Réf. CRMS : AA/GM/IXL20094\_696\_PUN\_Vautier\_62

**Objet : IXELLES. Rue Vautier, 62. Demande de permis unique portant sur l'extension, la rénovation et le changement d'utilisation de la maison « Wiertz » en « Maison des Citoyens » ainsi que le réaménagement du jardin et ses accès.**

**Avis conforme de la CRMS**

Façade Nord-Ouest

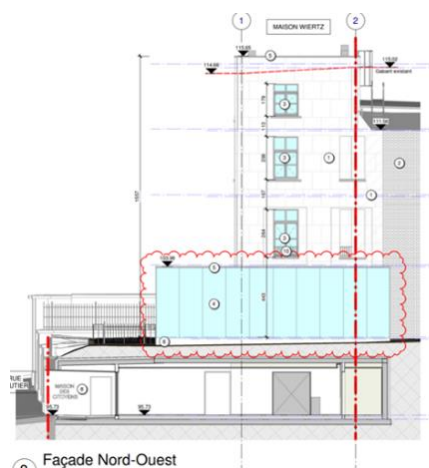
- **renoncer à la fermeture complète des baies de la travée de droite de la façade Nord-Ouest.** Il s'agit en effet de baies d'origine marquant la transition entre la maison (la partie vitrée) et l'atelier (la partie murée). Il convient de préserver cette configuration particulière et d'adapter l'aménagement intérieur projeté en conséquence (revoir la gaine technique prévue à l'arrière des baies en créant, par exemple, une 'niche' à la hauteur de ces baies).

- **l'utilisation de petit-bois collés sur le vitrage n'est pas autorisée.** Les nouveaux châssis seront équipés de petit-bois structurels. Les détails adaptés en ce sens seront soumis pour approbation préalable à la DPC.
- **Le vitrage des nouveaux châssis ne pourra pas être réfléchissant.** De préférence, on optera pour un vitrage qui se rapproche des vitrages historiques (aspect vitrage étiré). Un échantillon sera soumis pour approbation préalable à la DPC.
- En ce qui concerne la teinte des nouveaux châssis, la CRMS demande **d'opter pour du blanc-classé (off-white)** s'inscrivant davantage dans la typologie néoclassique. Un essai de mise en peinture sera soumis pour approbation préalable à la DPC.

Détail du nouvel accès rue Vauttier. En rouge : la piste proposée par la CRMS pour revoir cet accès ('trapèze inversé')- document extr. du dossier de demande

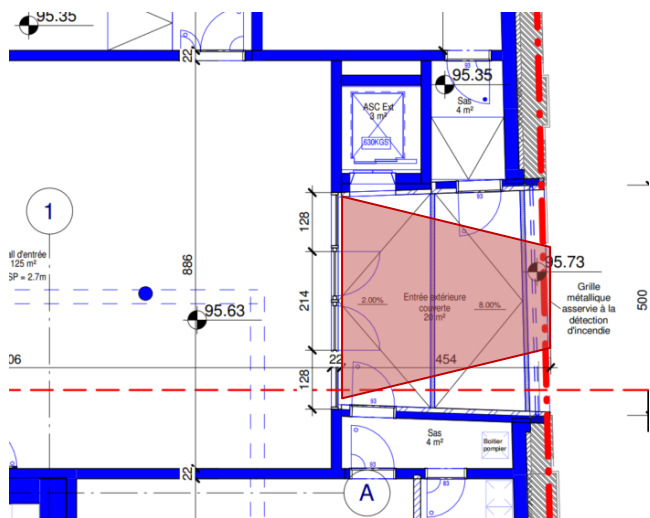
La Commission demande un traitement plus discret de cette entrée de manière à ne pas entrer en concurrence avec l'entrée au Musée, située quelques mètres plus haut dans la rue. Concrètement, elle demande de :

- **réduire l'ouverture dans le mur** et respecter, dans la mesure du possible, la largeur de la porte de garage existante en aménageant la nouvelle entrée entre les deux 'panneaux' en pierre qui articulent cette portion du mur entre les pilastres. L'aménagement à l'intérieur devra être revu en conséquence.

La CRMS recommande d'inverser la forme trapézoïdale du hall d'entrée pour minimiser l'impact patrimonial à rue sans toutefois rendre moins confortable l'entrée en tant que telle ;

- **respecter l'alignement** : la baie devra être équipée d'une menuiserie/dispositif de clôture qui est placé à l'alignement, sans recul ;
- **revoir les matériaux et les teintes** du dispositif de fermeture afin de s'intégrer plus harmonieusement et avec moins de contraste dans le mur de clôture

Sortie du nouvel ascenseur. Projet – extr. du dossier de demande

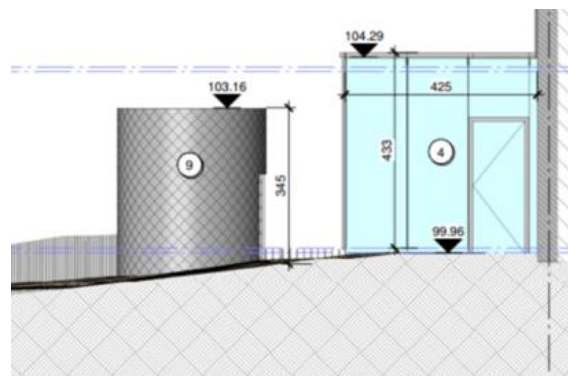
La sortie de l'ascenseur dans le jardin se présente comme un important volume massif cylindrique revêtu de plantes grimpantes (en référence aux colonnes doriques qui se situaient devant l'atelier). La CRMS juge ce volume trop présent et trop impactant dans le jardin. **Elle demande de revoir son traitement et son implantation pour le rendre plus discret.** Concrètement, elle demande de :

- **implanter l'ascenseur le plus près possible du mur de clôture** et ne pas recourir à un volume cylindrique ;
- se limiter au volume strictement nécessaire pour organiser la sortie dans le jardin dans un souci maximal de discrétion et sobriété, sans habillage factice).

*Vue sur la maison et l'atelier Wiertz, 1886 (Photo Ed. Fierlants) – extr. du dossier historique jointe à la demande)*

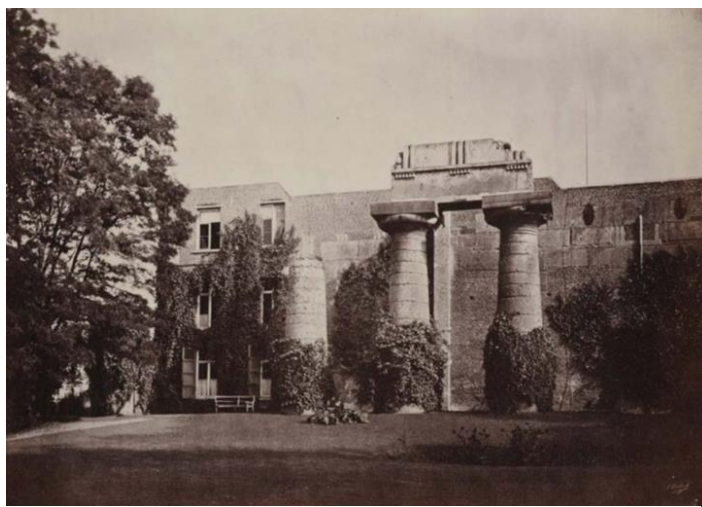
Enfin, pour renouer davantage avec le jardin d'origine et les ambitions du peintre Antoine Wiertz, la CRMS encourage **l'étude d'un projet pour révoquer les colonnes doriques que Wiertz avait fait construire devant et à l'échelle du mur de l'atelier donnant dans le jardin.** Il s'agissait en effet par

leur dimension, leur ampleur, l'effet de surprise et leur référence au concept des folies du XVIIème siècle d'éléments essentiels de la perception du jardin et de l'atelier. Sans plaider pour une reconstitution historique de ces éléments, la CRMS estime qu'il serait intéressant de les évoquer d'une certaine manière en lien avec l'esprit du jardin. Cette piste est également suggérée dans l'étude historique jointe au dossier<sup>2</sup>. La CRMS encourage le maître de l'ouvrage à faire une proposition en ce sens.
